Direction des Routes Départementales
Service de l'exploitation
de la route et du matériel

Affaire suivie par *Adrien Faivre*
Nos références : 121/DRD/SERM/AF

Objet : Projet de parc éolien « de la Grande Plaine »

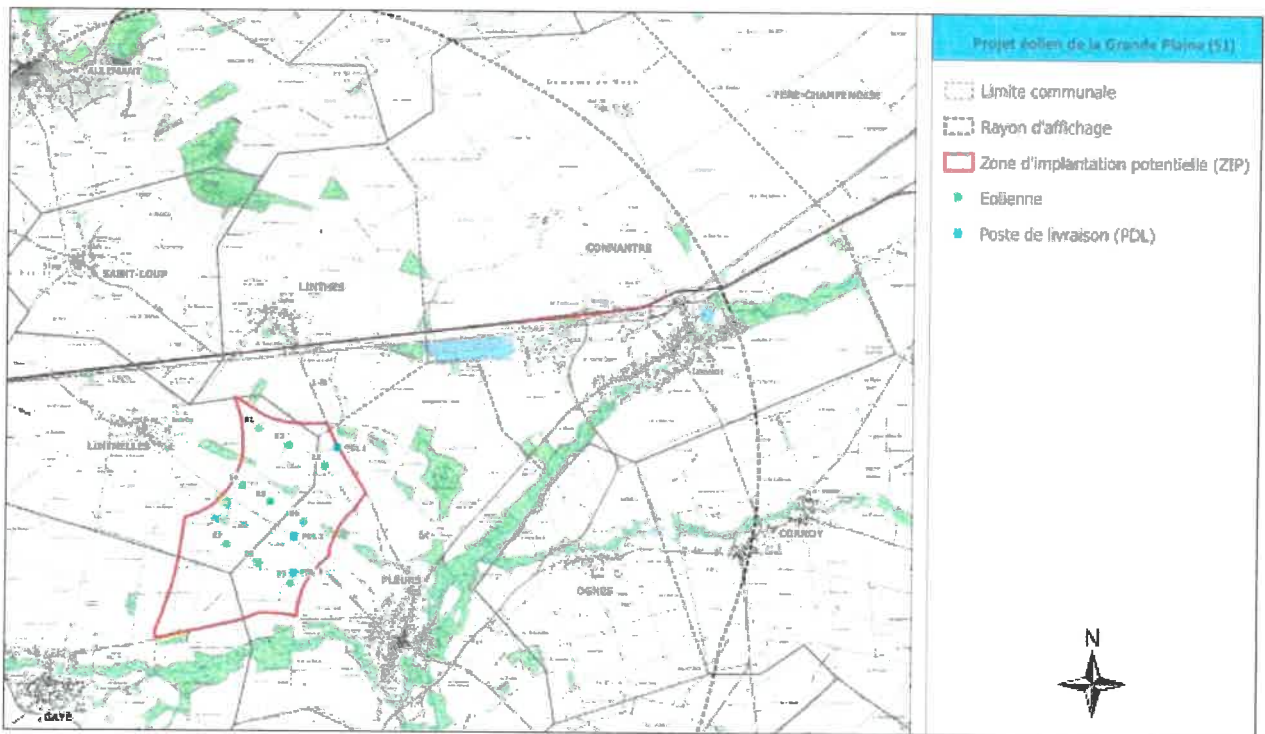
D'autre part, une attention particulière sera portée sur les éoliennes E2, E3, E8 et E9 qui sont implantées, au vu du plan fourni, dans le périmètre "rapproché" pour E3 et dans le périmètre "éloigné" pour E2, E8 et E9.

- le " $H+(D/2)$ " max, pour les éoliennes concernées, est de 180 m ($=105+(150/2)$), cf document "2-Description de la demande", page 95
- P. immédiat = 180 m, P. rapproché = 360 m et P. éloigné = 720 m
- les distances $d(E2, RD205)$, $d(E3, RD205)$, $d(E8, RD53)$ et $d(E9, RD53)$ sont respectivement d'environ 550 m, 300 m, 680 m et 460 m.

b) Doit être produit par un tiers expert un certificat attestant des résultats d'une étude de solidité qui démontrent que les choix techniques réduisent au maximum les risques d'accident, étude accompagnant l'étude d'impact.
